ACLARACIÓN SEPTIMA QUE SE INTRODUCE A LA LICITACIÓN CON NÚMERO DE EXPEDIENTE: 2521009 «ELABORACIÓN DE PROYECTO EJECUTIVO, DIRECCIÓN DE OBRA Y EJECUCIÓN DE LAS OBRAS DE INSTALACIÓN DE UN SISTEMA FOTOVOLTAICO CON BATERÍA EN EL EDIFICIO SERVICE CENTER»

NOTA TÉCNICA

Elaboración de Proyecto Ejecutivo, Dirección de obra y Ejecución de las obras de instalación de un sistema fotovoltaico con batería en el Edificio Service Center

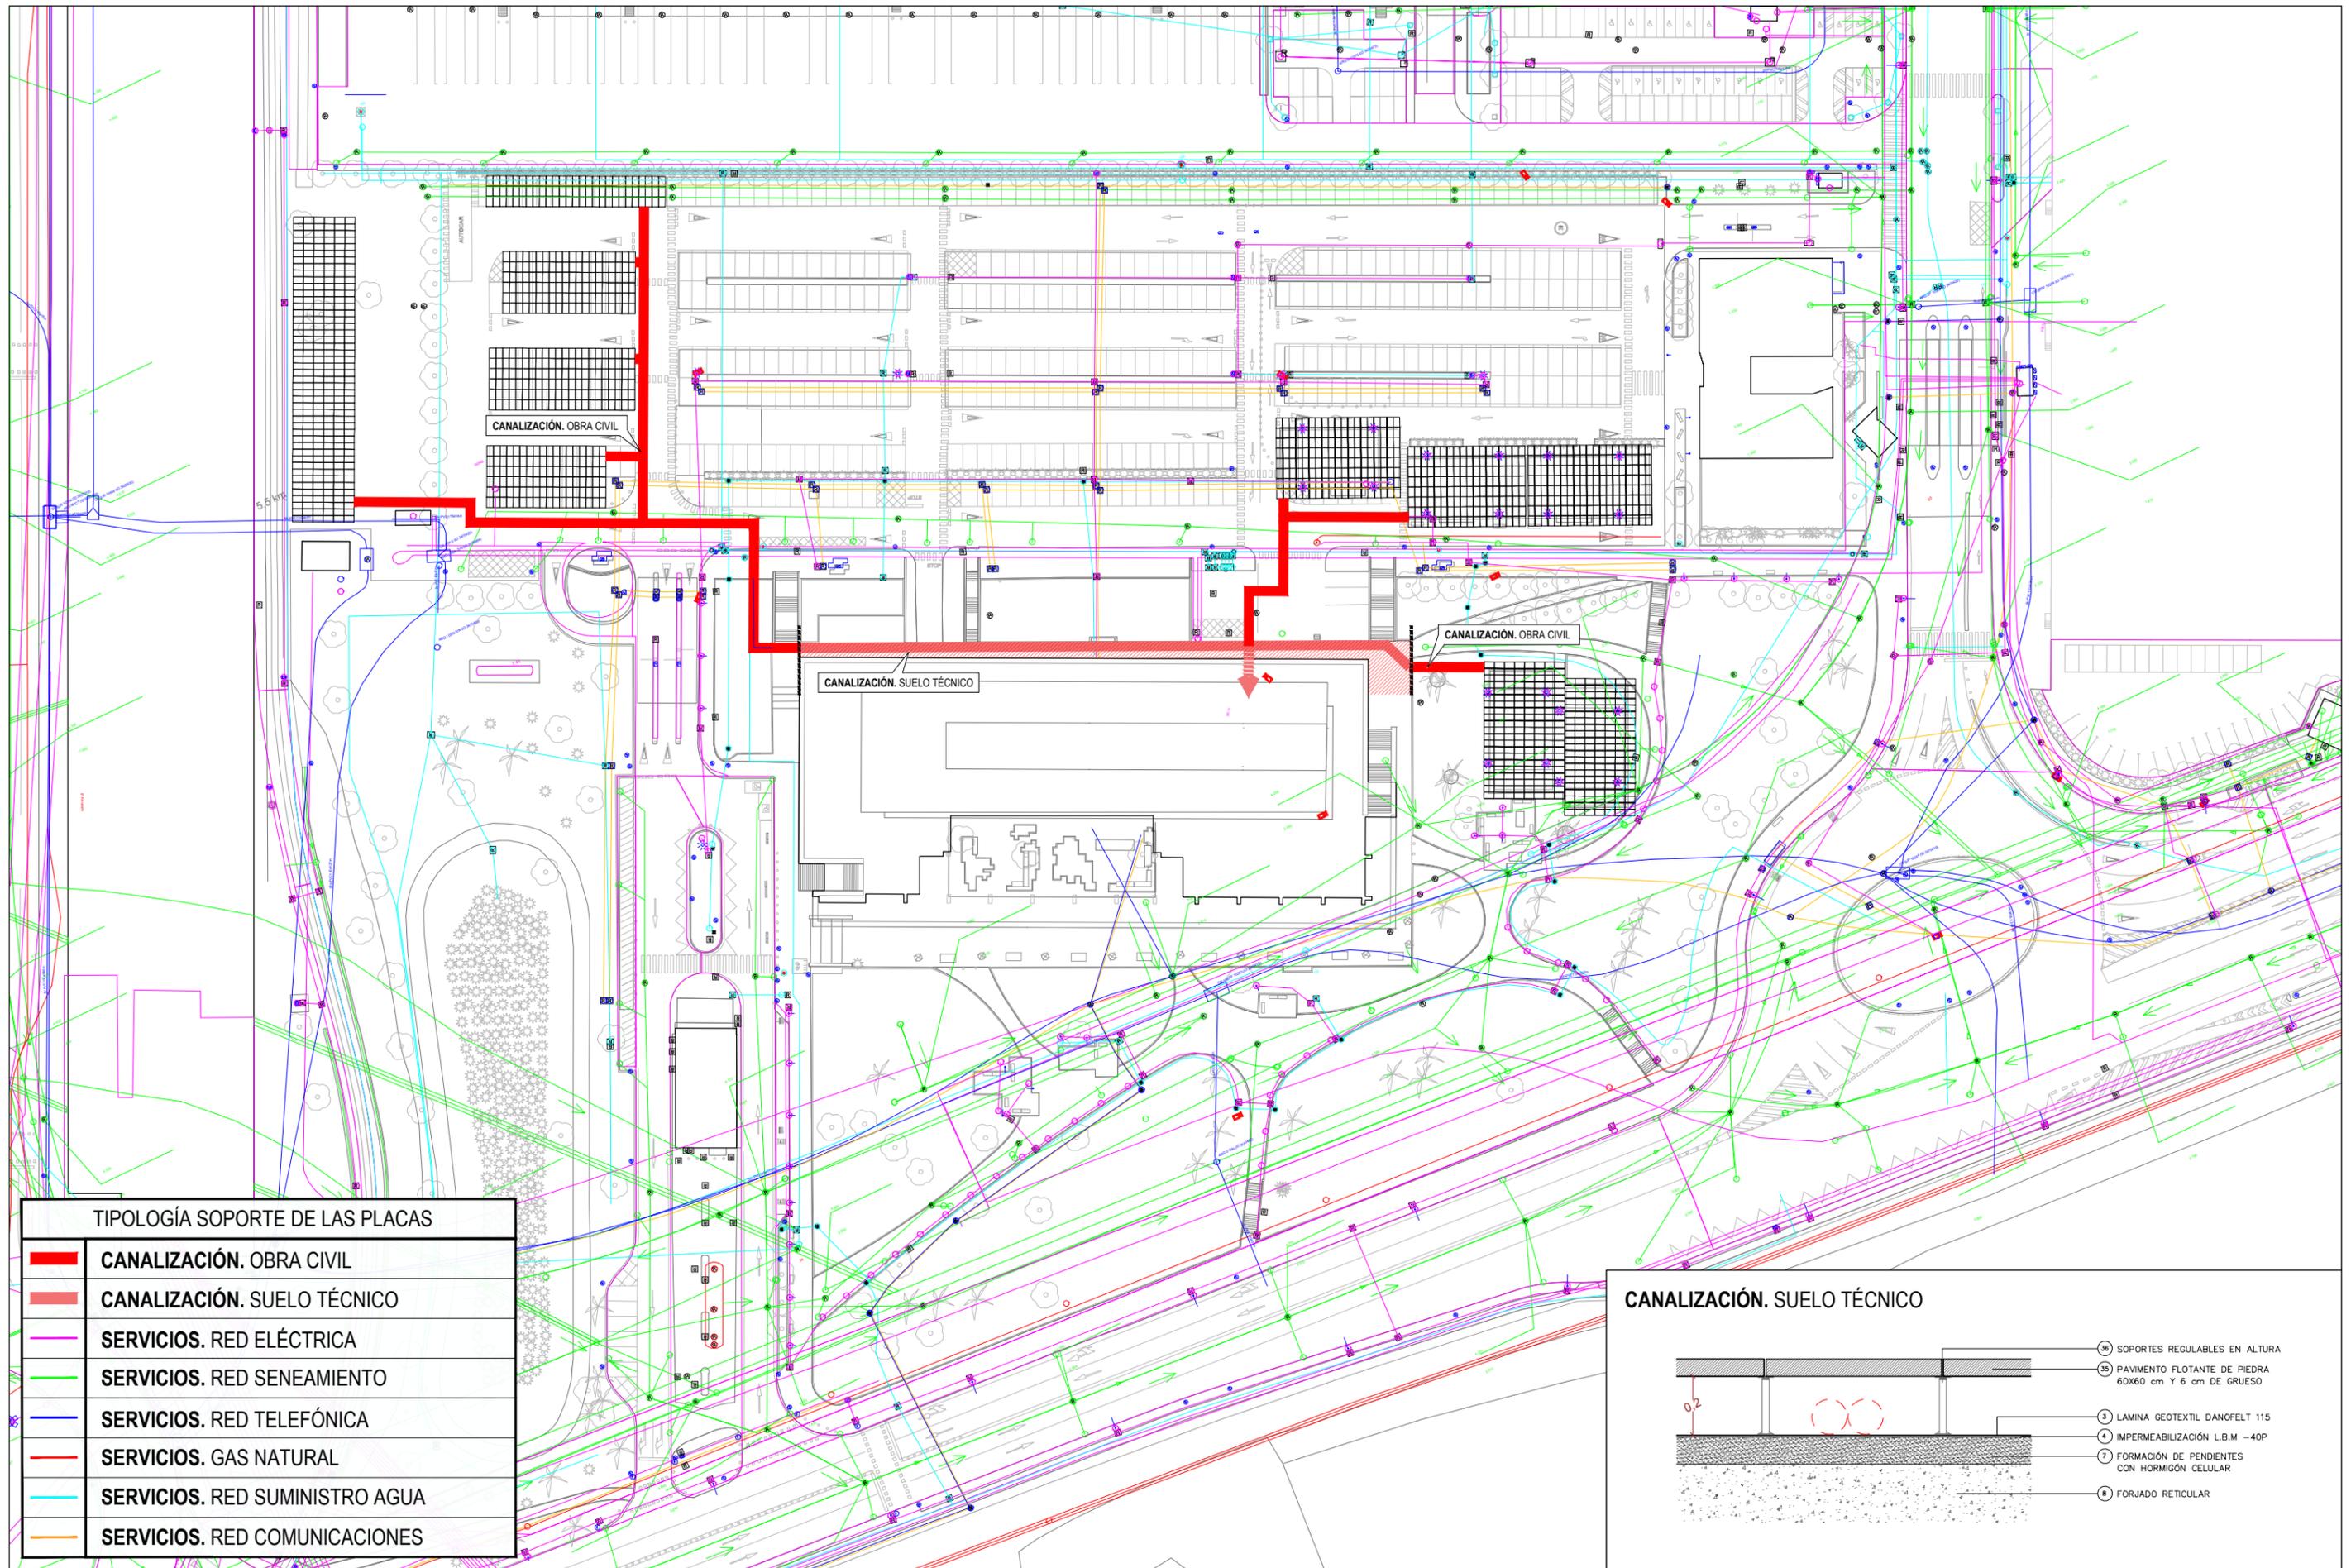
17.- Tal y como establece en los pliegos técnicos, las baterías deben instalarse en el interior.

¿Existiría la posibilidad de instalarlas en el exterior? ¿Existe un espacio en el exterior que se pudiera aprovechar para la instalación de éstas? La mayoría de las baterías están preparadas para ser instaladas en el exterior.

- En caso de que se mantuviera el requisito de instalarlas en la sala interior especificada, puede indicar las dimensiones de la sala (anchura, longitud y altura).

Tal y como se establece en el Pliego de Prescripciones Técnicas, la ubicación prevista para el sistema BESS es la sala de instalaciones interior indicada en la documentación del proyecto.

En estos momentos no existe un espacio exterior viable para ubicar el sistema, en consecuencia, las ofertas deberán contemplar la instalación en el interior, conforme al emplazamiento previsto en el pliego.

Se adjunta el plano acotado en planta, y la altura interior de la sala es de 2,85 m.

DOCUMENTACIÓN GRÁFICA

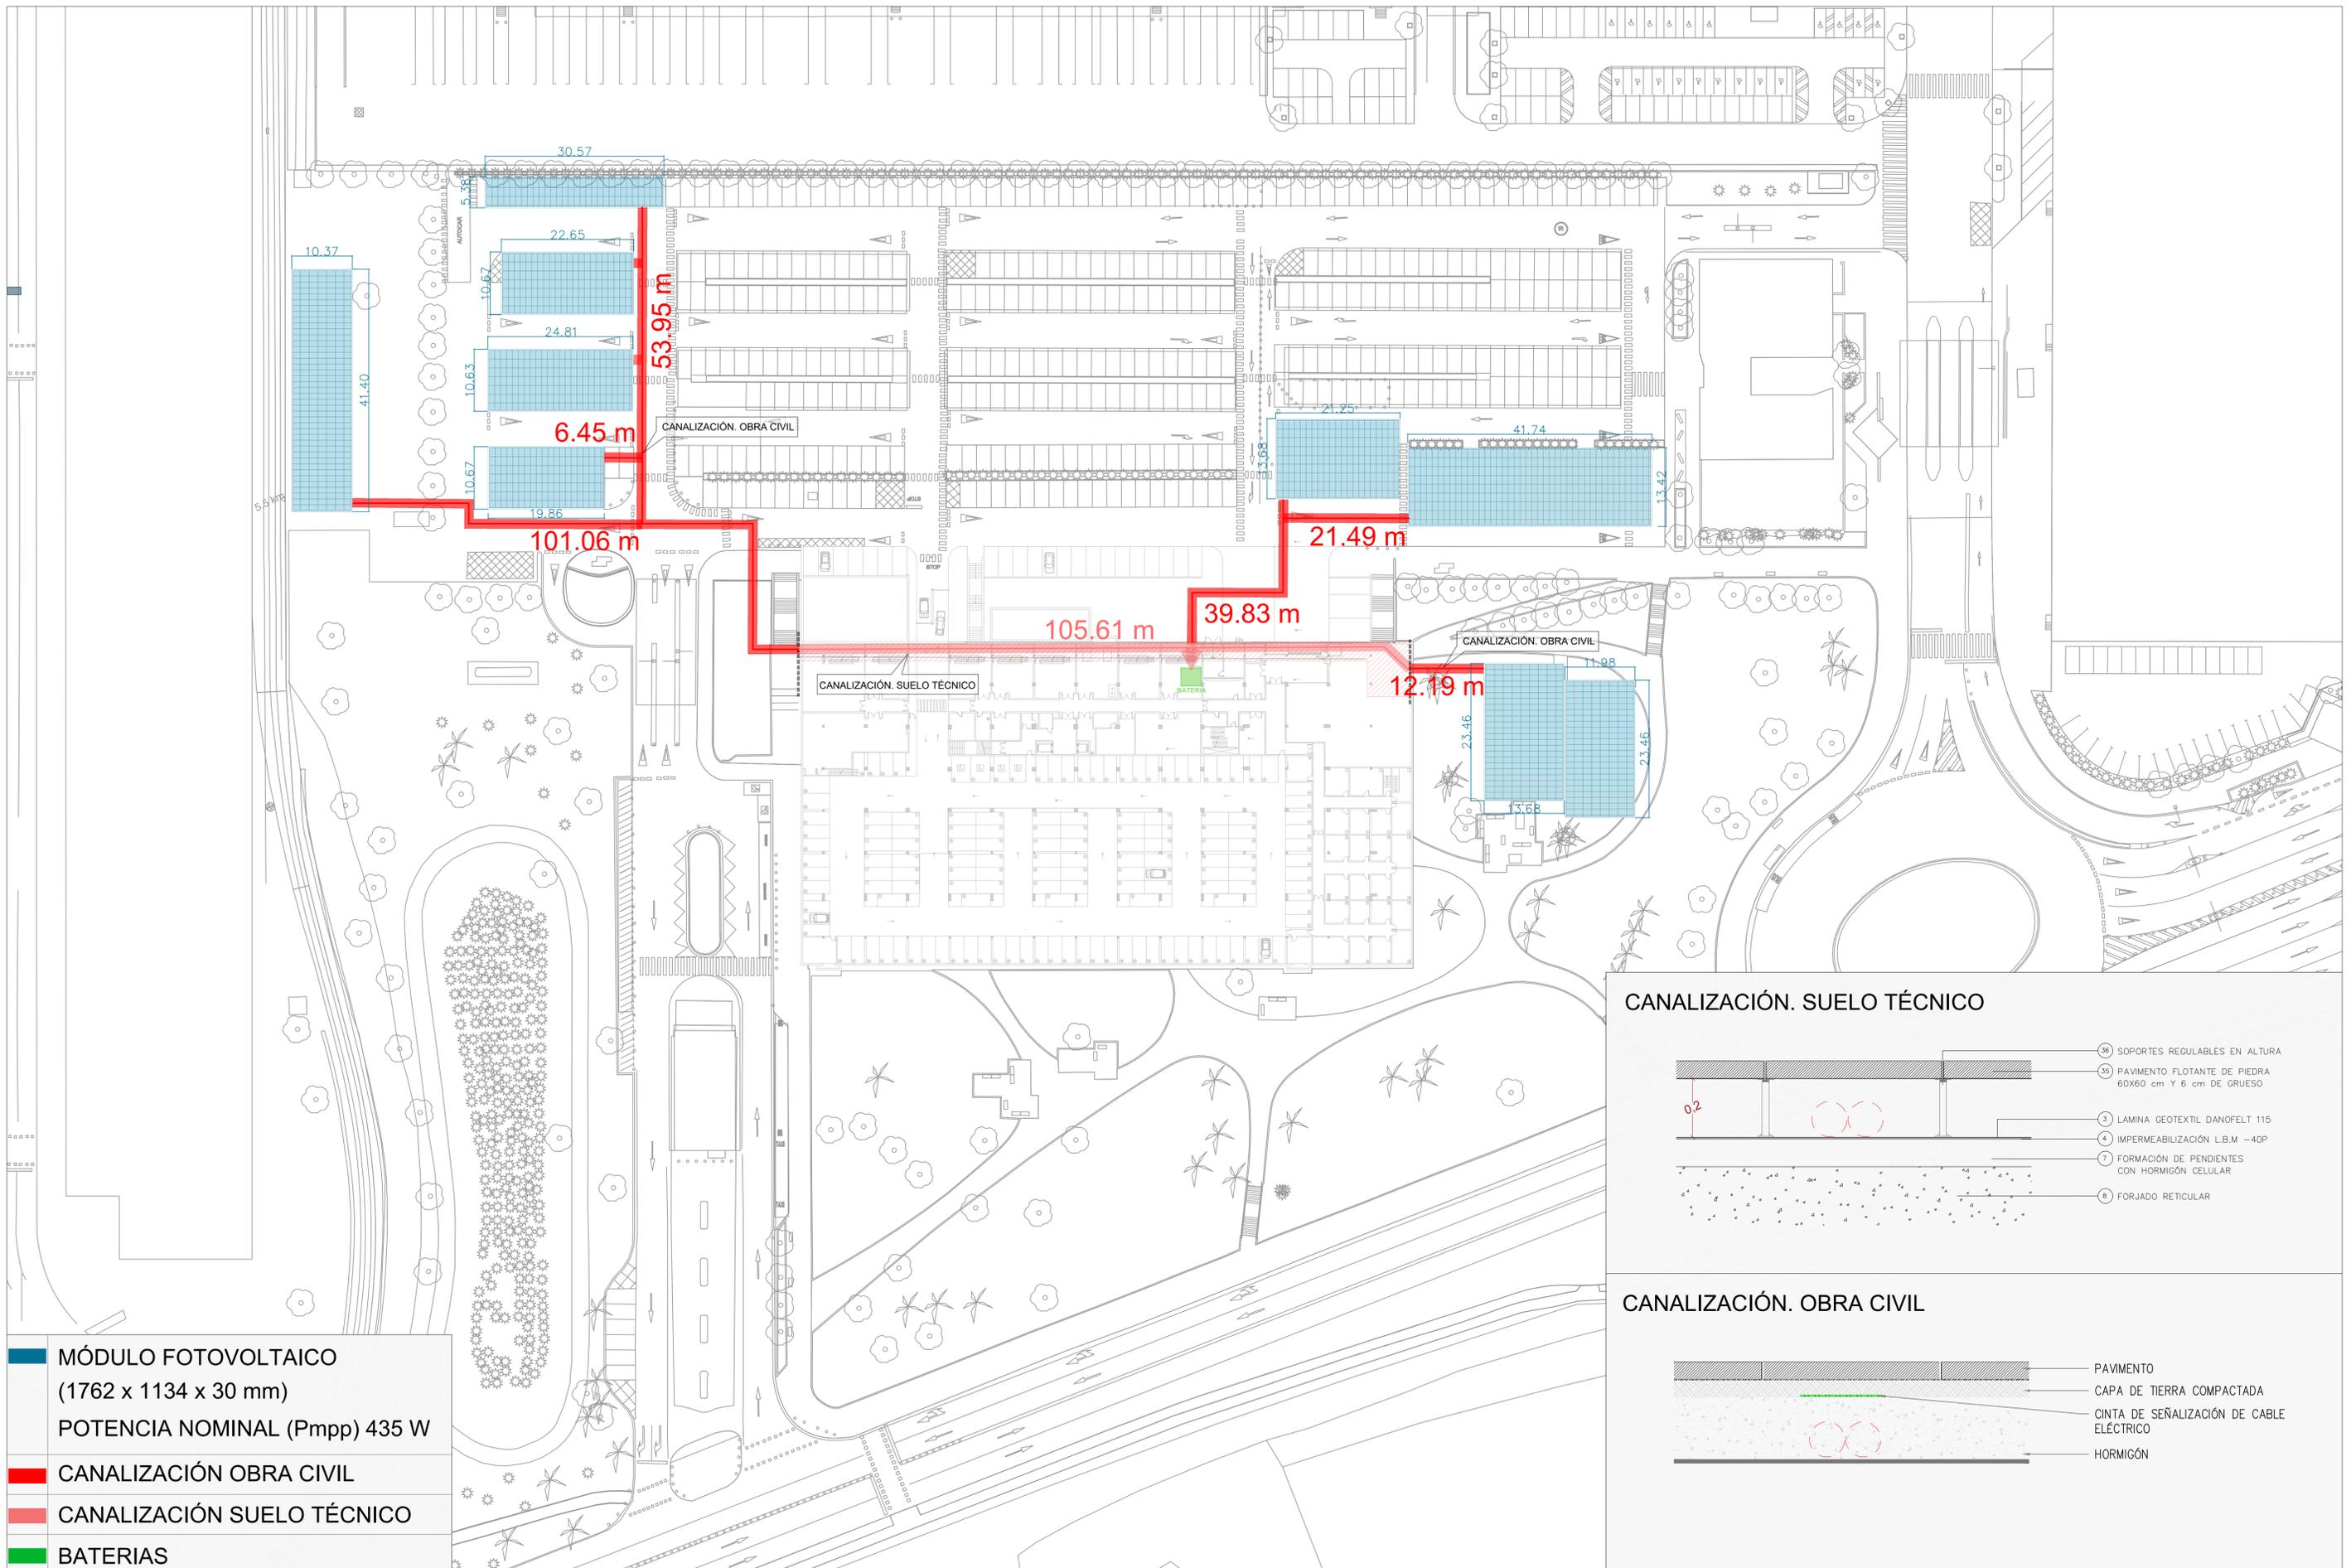
10.- En relación con la licitación publicada, agradeceríamos que nos facilitaran los planos de las marquesinas debidamente acotados, con el fin de poder preparar correctamente nuestra oferta.

Se adjuntan los planos debidamente acotados que encontrarán en la Nota Técnica.

Adicionalmente al Pliego de Prescripciones Técnicas, en la presente Nota Técnica se incorpora la **documentación gráfica actualizada**, que incluye:

- **Planos de producción fotovoltaica**, con desglose de las superficies disponibles, las dimensiones de instalación, canalizaciones y la distribución de los módulos diferenciados por zonas (cubiertas de pistas de pádel, marquesinas de aparcamiento y zona de acopio).
- **Ampliación de la información gráfica relativa a la cubrición de las pistas de pádel**, incorporando detalles constructivos del sistema de cubierta fotovoltaica y del cerramiento perimetral de polietileno translúcido con subestructura metálica.
- **Planos específicos de las marquesinas del aparcamiento exterior**, mostrando sus dimensiones estructurales, sistema constructivo y la integración de los paneles fotovoltaicos.
